701系1000番台 盛岡色/青い森鉄道 青い森701系 (品番:10-1556/10-1561) 仕様仕様変更のお知らせ

☆701系のスカート形状を変更します☆

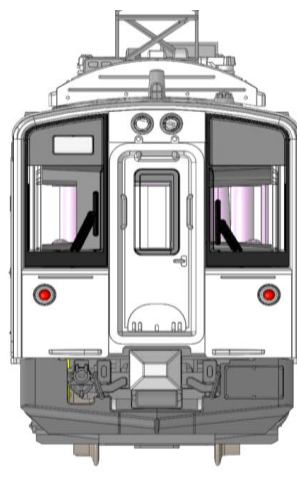
◆701系1000番台 盛岡色

E127系用スカート部品の流用から、部品を新規設定いたします。スカートの高さを詰め、より実車に近い形態へ改良いたします。
また、ユーザー取付パーツとして胴受・電連も付属いたします。
胴受はジャンパ栓位置の違いで2種類付属いたします。胴受取付時のカプラーの首振りはできません。
※E127系のスカートとは色が異なります。

◆青い森鉄道 青い森701系

胴受・ジャンパ栓・エアホース一体形の実車外観に近い形状となり、カプラーの首振りはできません(工場取付済)。
先頭同士を連結して運転する際は、付属部品の連結対応用スカートをご使用ください。
スカートはジャンパ栓位置の違いで、2種類となります(連結非対応・対応用とも)。
ユーザー取付パーツとして電連も付属いたします。
